『福島第一原子力発電所の中期的リスクの低減目標マップの改定（1回目）』を踏まえた  
当社の認識等について

2024年2月19日

東京電力ホールディングス株式会社

『福島第一原子力発電所の中期的リスクの低減目標マップの改定（1回目）』を踏まえた当社の認識等

# 1. 追加で取り組む項目

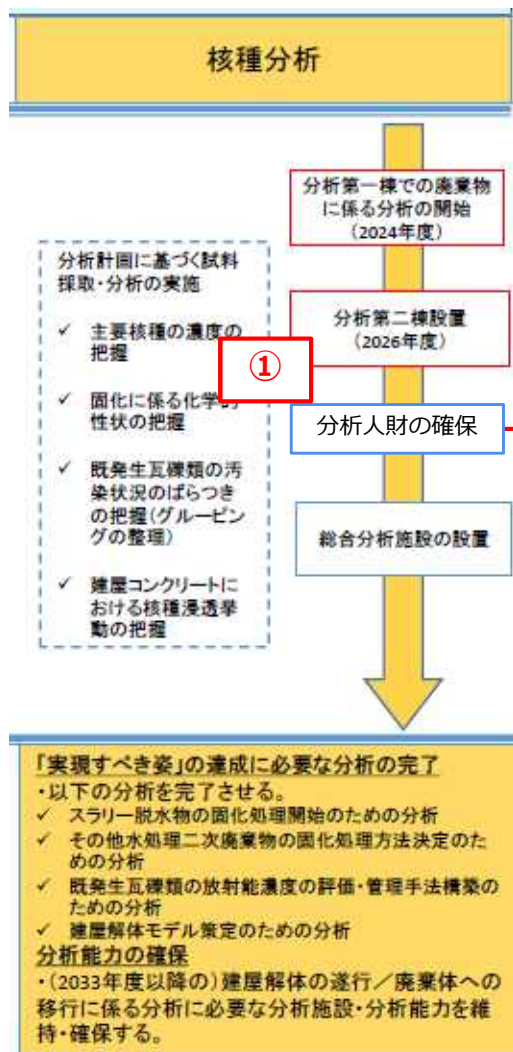
- 「核種分析」の分野における、実現すべき姿（2033年度）に対する目標について、追加で取り組む項目は以下の通り。

核種分析	
実現すべき姿 (2033年度)	<p><b>「実現すべき姿」の達成に必要な分析の完了</b></p> <ul style="list-style-type: none"> <li>以下の分析を完了させる。 <ul style="list-style-type: none"> <li>スラリー脱水物の固化処理開始のための分析</li> <li>その他水処理二次廃棄物の固化処理方法決定のための分析</li> <li>既発生瓦礫類の放射能濃度の評価・管理手法構築のための分析</li> <li>建屋解体モデル策定のための分析</li> </ul> </li> </ul> <p><b>分析能力の確保</b></p> <ul style="list-style-type: none"> <li>(2033年度以降の) 建屋解体の遂行/廃棄体への移行に係る分析に必要な分析施設・分析能力を維持・確保する。</li> </ul>
追加で取り組む項目	<p>① 「分析人財の確保」を追加</p>
主な取り組み内容	<p>① 廃棄物分析や燃料デブリ分析等、これから取り組む分析の他、ALPS処理水等の現行の分析も含めて、廃炉の安全と進捗に必要な分析が滞りなく実行できるための人財を確保する。現在、分析方法・手順を東電自ら考えることができる人財（分析技術者）の育成・確保と、手順に基づき分析を実施するための人財（分析作業員）の確保に取り組んでいる。</p> <p>参考：P10～P13 福島第一原子力発電所廃炉・事故調査に係る連絡・調整会議（第12回）資料1-4 分析人財確保に向けた取り組み状況</p>

## 2. 認識の確認を行う項目

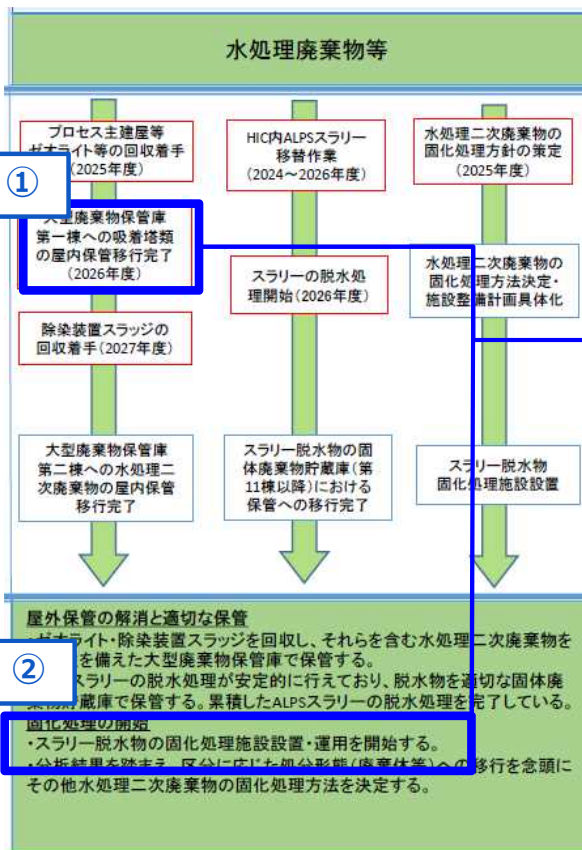
- 「水処理廃棄物等」の分野における、実現すべき姿（2033年度）に対する目標について、認識の確認を行う項目は以下の通り。

水処理廃棄物等	
実現すべき姿 (2033年度)	<p><b>屋外保管の解消と適切な保管</b></p> <ul style="list-style-type: none"> <li>ゼオライト・除染装置スラッジを回収し、それらを含む水処理二次廃棄物を耐震性を備えた大型廃棄物保管庫で保管する。</li> <li>ALPSスラリーの脱水処理が安定的に行えており、脱水物を適切な固体廃棄物貯蔵庫で保管する。累積したALPSスラリーの脱水処理を完了している。</li> </ul> <p><b>固化処理の開始</b></p> <ul style="list-style-type: none"> <li>スラリー脱水物の固化処理施設設置・運用を開始する。</li> <li>分析結果を踏まえ、区分に応じた処分形態（廃棄体等）への移行を念頭にその水処理二次廃棄物の固化処理方法を決定する。</li> </ul>
認識の確認を行う項目	<p>① 大型廃棄物保管庫第一棟への吸着塔類の屋内保管移行完了（2026年度）</p> <p>② スラリー脱水物の固化処理施設設置・運用を開始する。</p>
当社の認識	<p>① 屋外に保管しているSARRY吸着塔の屋内保管完了について2026年度を目標としているが、大型廃棄物保管庫第一棟については、可能な範囲でSARRY以外の使用済吸着棟類も早期に屋内保管移行するという主旨と認識。</p> <p>② 「スラリー脱水物の固化処理施設設置・運用を開始」については、2033年度の開始に向けて取り組みを行っていくが、2025年度に策定する固化処理方針でお示しする計画により、開始時期の議論が必要であるという認識。</p>

## 2. 認識の確認を行う項目

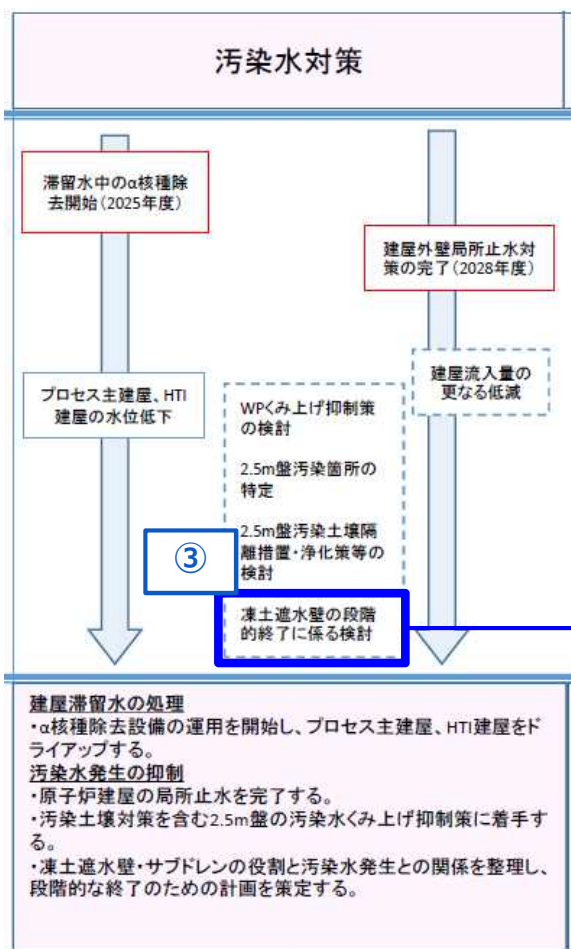
- 「汚染水対策」の分野における、実現すべき姿（2033年度）に対する目標について、認識の確認を行う項目は以下の通り。

汚染水対策	
実現すべき姿 (2033年度)	<p><b>建屋滞留水の処理</b></p> <ul style="list-style-type: none"> <li>α核種除去設備の運用を開始し、プロセス主建屋、HTI建屋をドライアップする。</li> </ul> <p><b>汚染水発生抑制</b></p> <ul style="list-style-type: none"> <li>原子炉建屋の局所止水を完了する。</li> <li>汚染土壌対策を含む2.5m盤の汚染水くみ上げ抑制策に着手する。</li> <li>凍土遮水壁・サブドレンの役割と汚染水発生との関係を整理し、段階的な終了のための計画を策定する。</li> </ul>
認識の確認を行う項目	③ 凍土遮水壁の段階的終了に係る検討
当社の認識	③ 汚染水対策の効果を踏まえ、凍土方式の陸側遮水壁、サブドレンに依らない極力パッシブな管理を目指した対策計画を策定していく。今後、局所止水等の施策の継続と並行して、中長期的な汚染水対策について検討し、以降の凍土方式の陸側遮水壁の扱いについて明確にしていく事を目指すものと考えている。

## 2. 認識の確認を行う項目

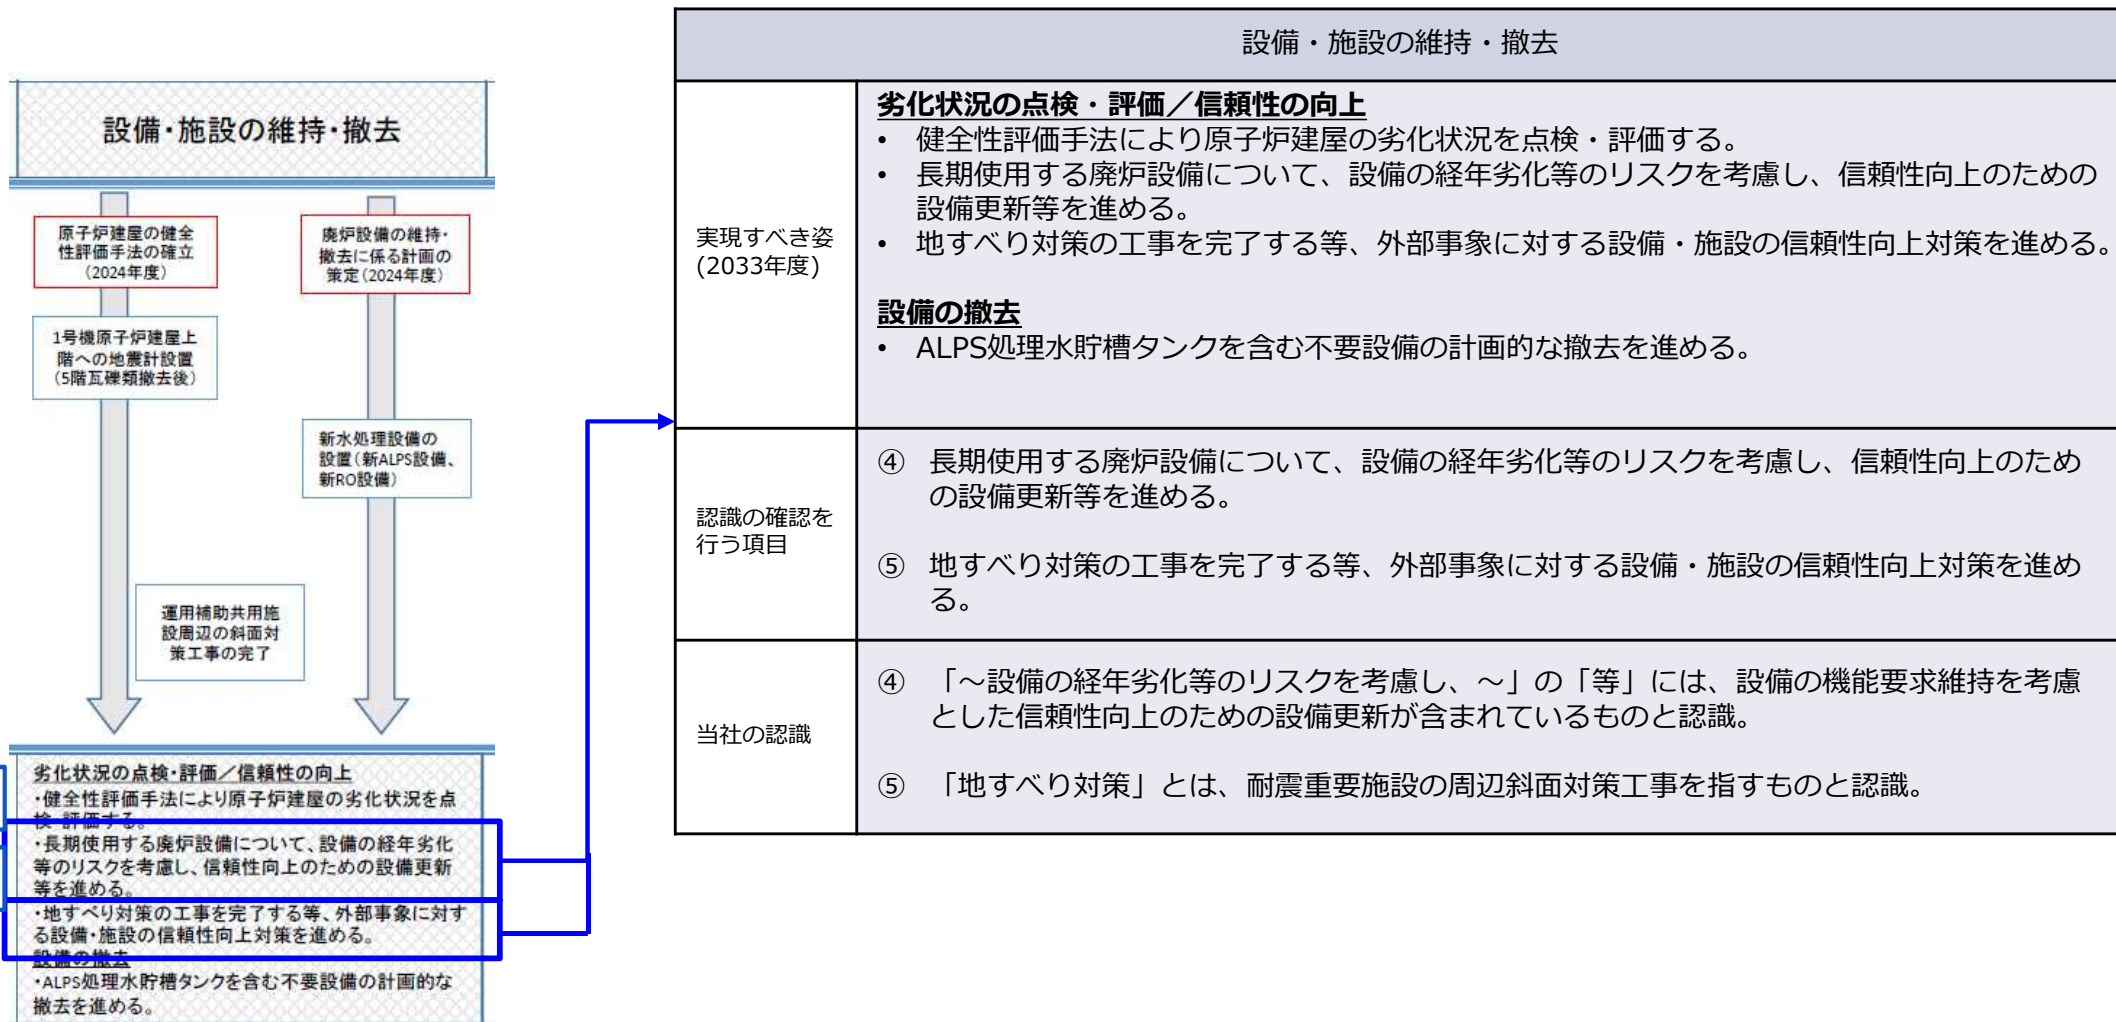
- 「設備・施設の維持・撤去」の分野における、実現すべき姿（2033年度）に対する目標について、認識の確認を行う項目は以下の通り。
